Participation du public par voie électronique

Récapitulatif des observations au 22/09/2023

Objet : Projet Jeaures Berteaux

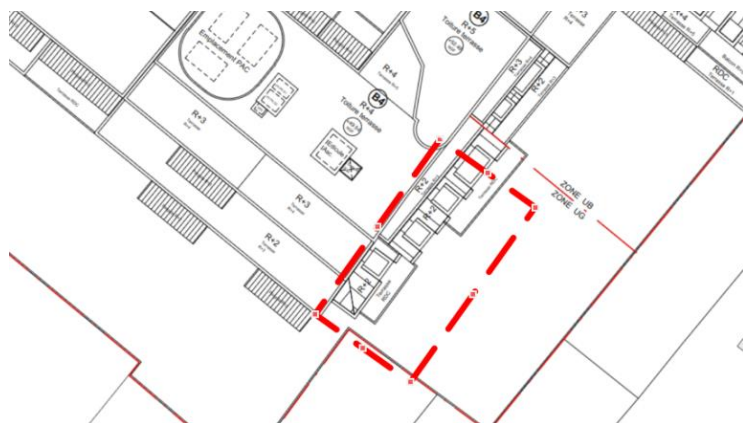
3. Non respect des polygones d'implantation du PLU

Nous avons une observation concernant le respect des distances aux limites séparatives sur la zone UApm3 ([cf extrait du plan de secteur du PLU p2](#)), vis à vis de la parcelle 55.

Ce plan de secteur définit des polygones d'implantation déjà très généreux : construire un immeuble à moins de 2 mètres d'une limite séparative c'est déjà très peu, bien en dessous de la norme.

[Le plan de façade](#) (page 13) déborde de ces polygones d'implantation, et de notre compréhension devrait donc respecter le minimum de 6 mètres des limites séparatives.

A notre sens, la zone encadrée en rouge (voir pièce-jointe) ne respecte donc pas le PLU et ne devrait pas être constructible. Est-ce une erreur ?

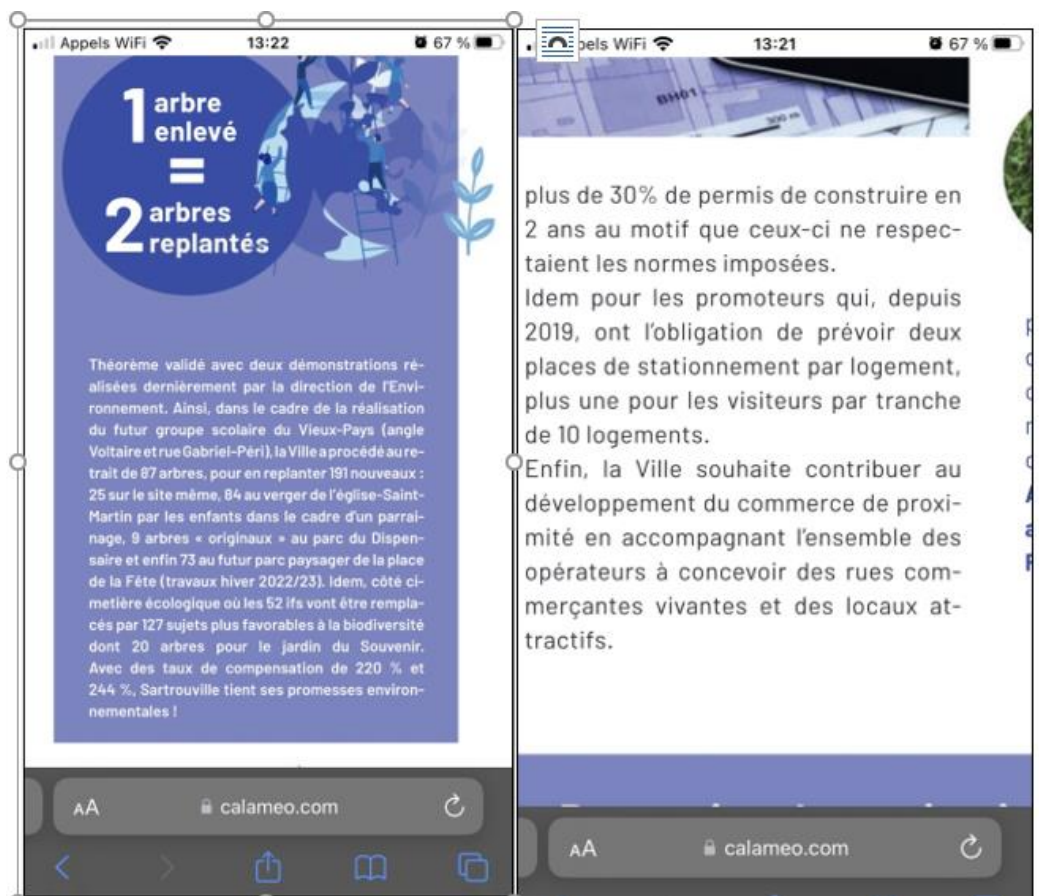
Est-il prévu de compenser les « arbres détruits » comme en fait la promesse la mairie dans ses publications municipales ?

Dans le plu est-il bien prévu un retrait élargi comme pour les résidences récemment construites aux 17bis et 19 avenue Jean Jaurès ?

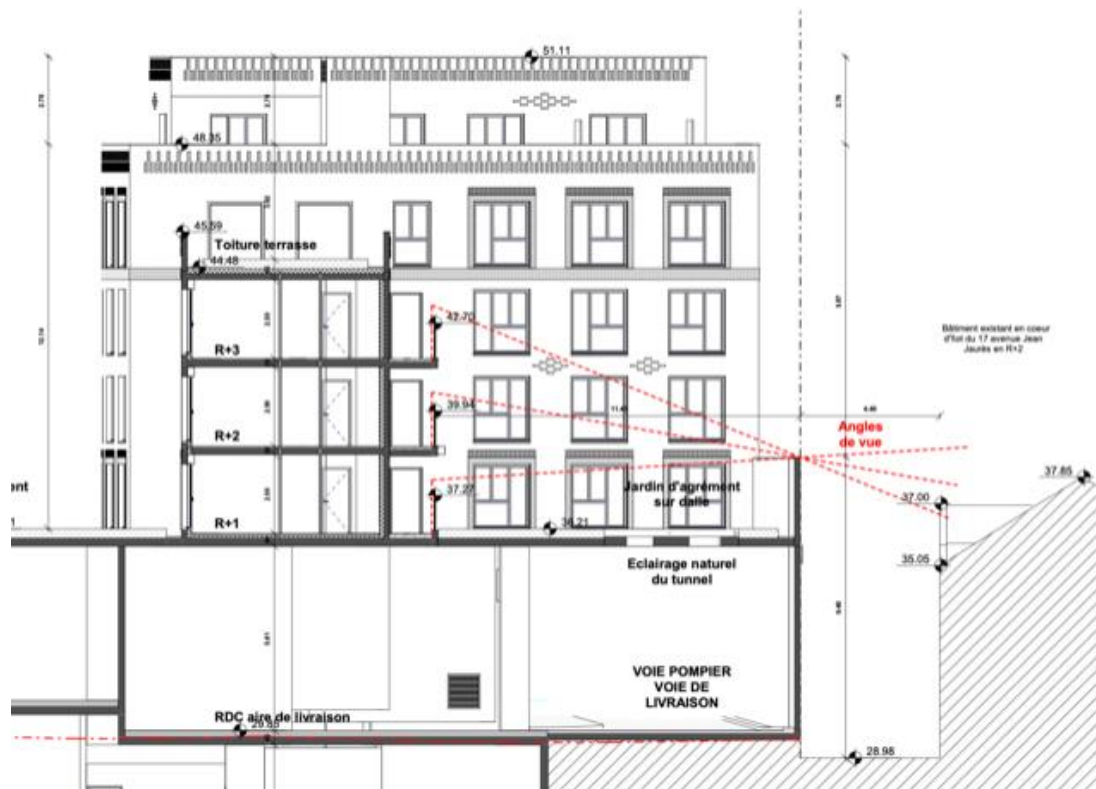
Le nombre de résident étant plus du double que le nombre de place de parking, cela risque de créer une saturation du parking du futur Auchan (168 places de parking pour 344 logements).

Le parking du futur Auchan a quand à lui, une capacité bien inférieure à celui du Auchan actuelle et des parkings avoisinants (les deux qui vont être rasés dans l'avenue Jean Jaurès). Concrètement, la ville passera de 213 places à 151 places. Les 59 places qui sont permettent aux usagers dans les commerces avoisinants seront supprimé au détriment du nouveau bâtiment.

Cela pose une question de l'impact de cette construction sur les commerces locaux: si les personnes ne peuvent plus se garer, continueront elles à venir dans les commerces locaux? Où se gareront les personnes qui viendront rendre visite à leur ainée dans la résidence sénior ?

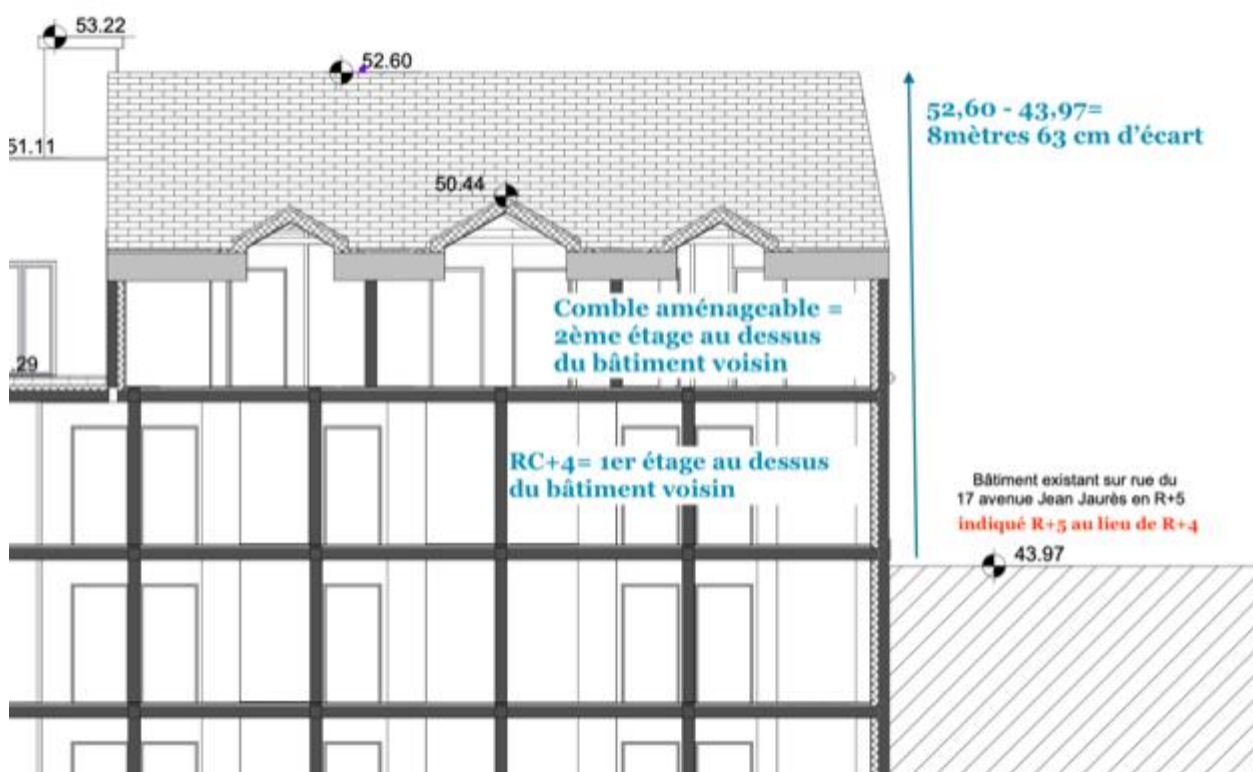
3.A/ L'alignement des bâtiments du lot C, ils ne sont pas alignés avec le reste des deux avenues. Cela ne va-t-il pas à l'encontre d'aligner les différents bâtiments sur une même ligne? Quid des personnes à mobilité réduite pour passer avenue Maurice Berteaux?

Dans les plans actuels, "20-PC6-Perspectives-dinsertion-Indice-2", les nouveaux immeubles vont être avancés sur la rue par rapport aux autres bâtiments avenue Maurice Berteaux et Jean Jaurès. Côté Avenue Maurice Berteaux: cette avancée sur le trottoir n'empêchera-t-il pas les personnes avec poussette ou les personnes à mobilité réduite de passer en toute sécurité ?

Dans le document:

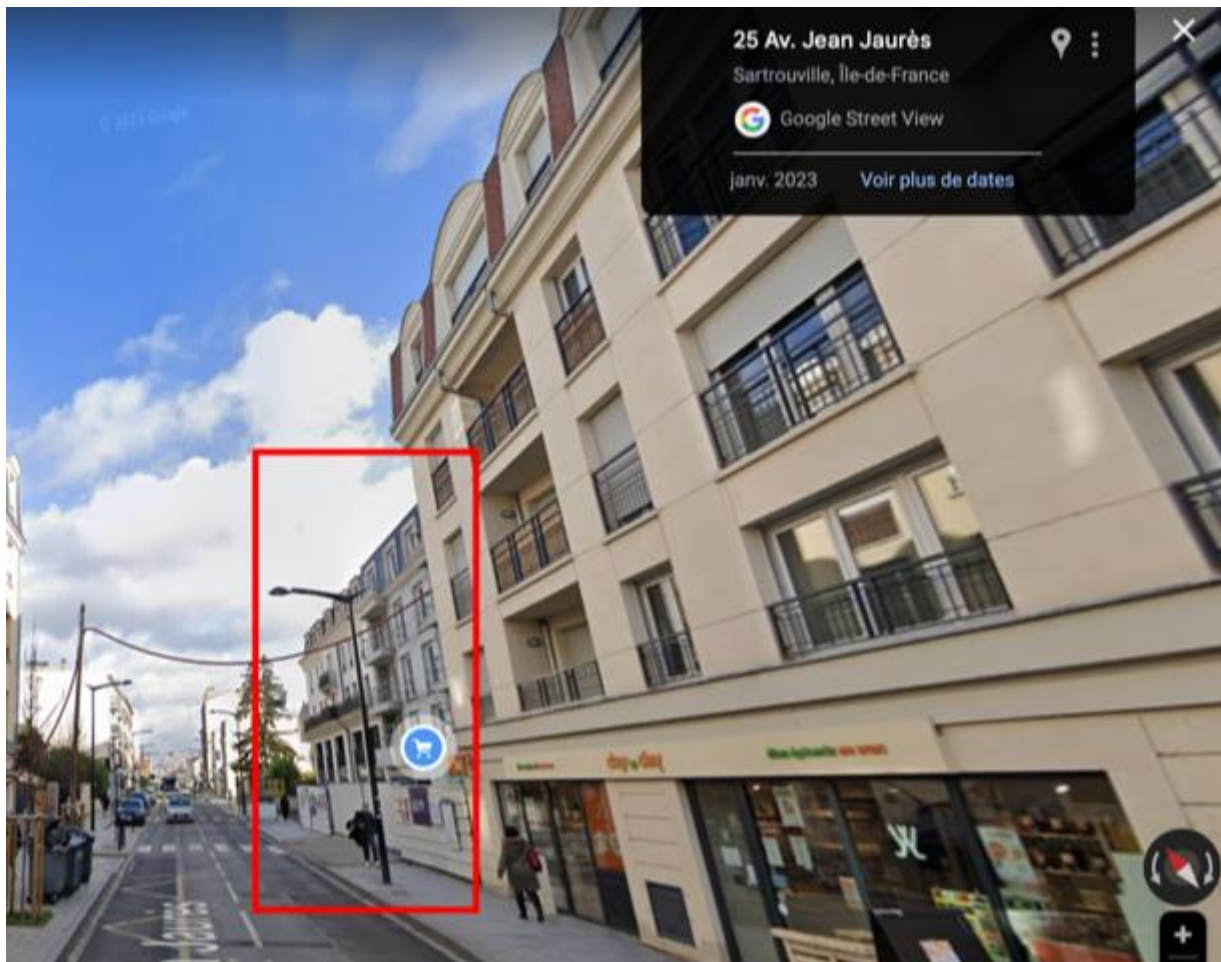
En outre, les projections depuis les rues ne sont pas conformes aux bâtiments qui sont présents actuellement dans le document "20-PC6-Perspectives-d'insertion-Indice-2 », ne sont pas conformes à la réalité. En effet, deux bâtiments touchant la future résidence ont été « masqués » dans les projections.

Par ailleurs, sur les images, il est montré que les immeubles ne seront surélevés que sur les deux bâtiments voisins alors qu'il sera plus haut que les 6 bâtiments suivants. Qu'en sera-t-il réellement de l'impact de ce bâtiment sur le quartier ?
